Hochwasserschutz und Längsvernetzung Zulg Heimberg

Mitwirkungsbericht

Bern, 13.01.2022

Anhang B Beilageplan Mitwirkungseingabe Nr. 21 und 24 (Eingebende Nr. 8)

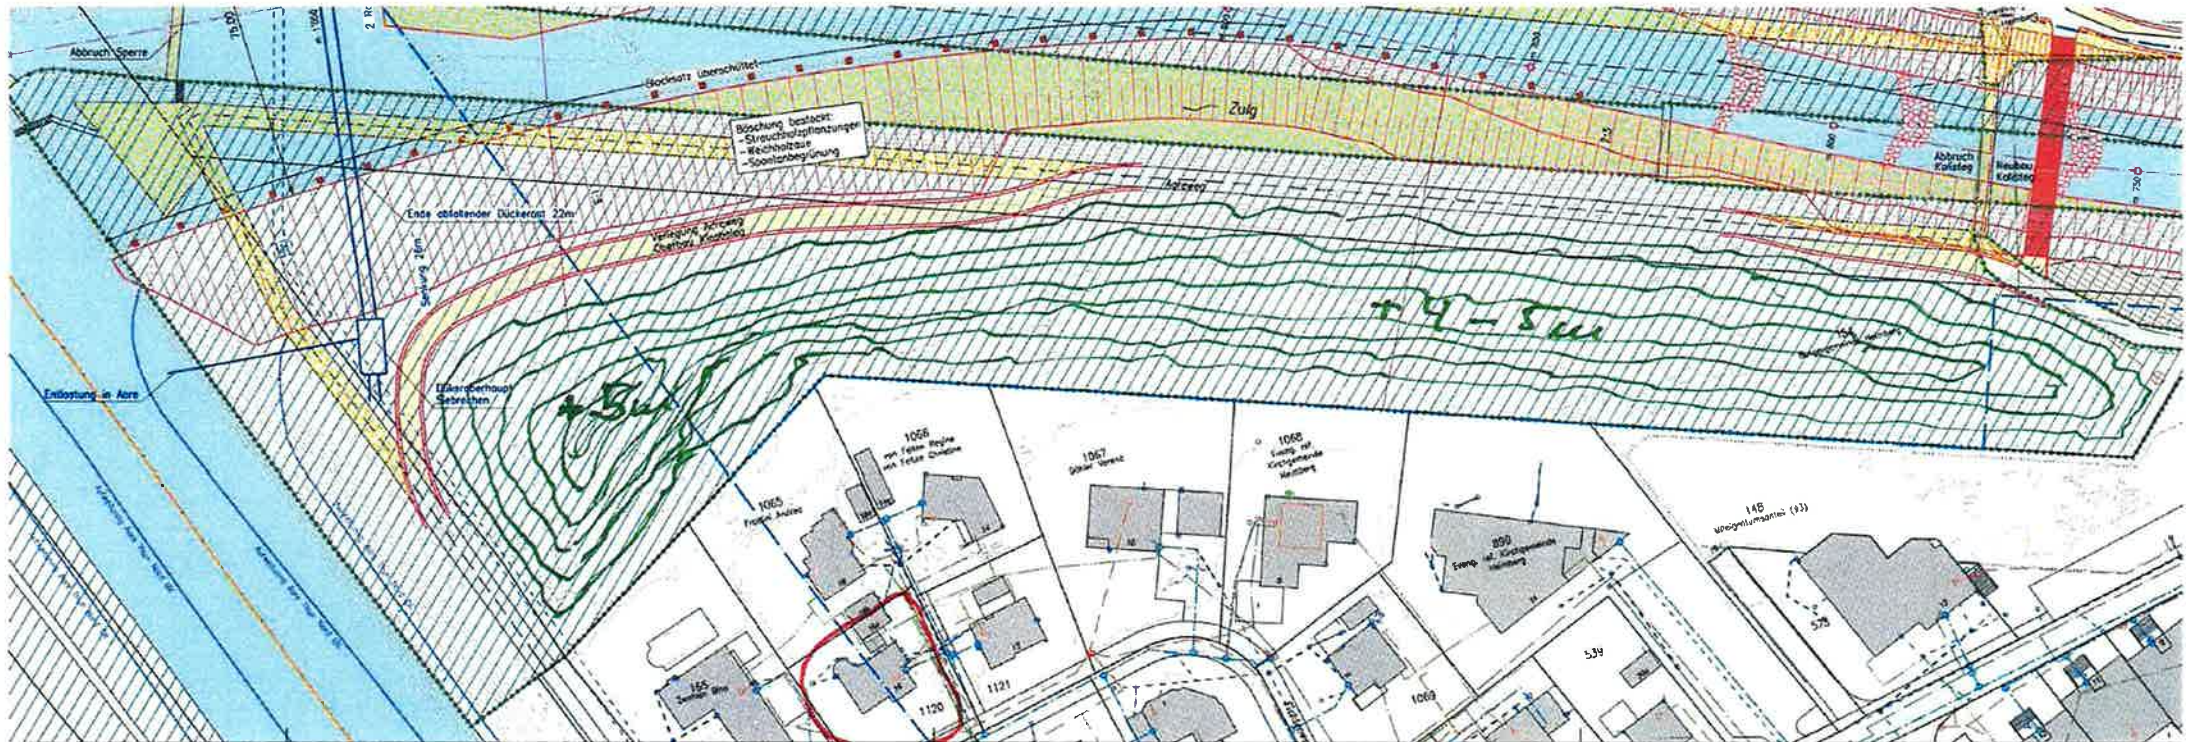
Nummer	Eingebende	Thema	Mitwirkungseingabe	Stellungnahme / Input	ist bereits berücksichtigt	wird berücksichtigt			Bauprojekt
						ja	nein	prüfen	
21	8	Lärm	Zur Lärmreduktion soll zwischen dem Aareweg und der Siedlung ein Erd- oder Kiehhügel aufgeschüttet werden (vgl. Beilageplan im Anhang B). Dieser sollte eine ungefähre Höhe von fünf Metern haben, damit die Siedlung effektiv vor dem Lärm geschützt werden kann. So würden die Anwohner vor allem vor dem Lärm geschützt werden. Der Hügel sollte in der Folge wie geplant mit Büschen bepflanzt werden, da die Büsche den Lärmschutz zusätzlich erhöhen. Die Erstellung des Hügels sollte keinen allzugrossen Aufwand darstellen, da bei der Aufweitung der Zulug genügend Material abgetragen wird, welches so direkt wiederverwendet werden kann.	Für einen derart massiven Eingriff in den Wald bedarf es zunächst das Einverständnis des Grundeigentümers. Im vorliegenden Fall ist das die Burggemeinde Heimberg. Weiter sind Rodungen gemäss dem Bundesgesetz über den Wald (Waldgesetz, WaG) grundsätzlich verboten. Für die Erstellung eines Erd- oder Kiehhügel liegt gem. Art. 5 WaG keine Voraussetzung für eine Ausnahmegewilligung vor. Deswegen muss, auch wenn die Burggemeinde einverstanden wäre, im Rahmen des Bauprojektes die Erstellung eines Lärmschutzdammes bei den waldrechtlichen Fachstellen abgeklärt werden. Die Erfolgchancen für ein solches Gesuch sind als sehr gering einzustufen.			x	x

24	8	Lärm	Der inoffizielle Weg entlang der Liegenschaften darf nicht wieder erstellt werden (vgl. Beilage im Anhang B). Eine ebene Fläche zur Wald- und Heckenpflege zwischen den Zäunen und dem geplanten Hügel kann akzeptiert werden. Es darf jedoch kein offizieller Weg entlang den Liegenschaften erstellt werden.	Die Sperrung dieses Trampelpfades auf der Parzelle 154 liegt im Ermessen des Grundeigentümers. Das Wasserbauplanverfahren beinhaltet keine gesetzliche Grundlage, einen solchen inoffiziellen Weg zu unterbinden, zumal er ausserhalb des Projektperimeters liegt.		x
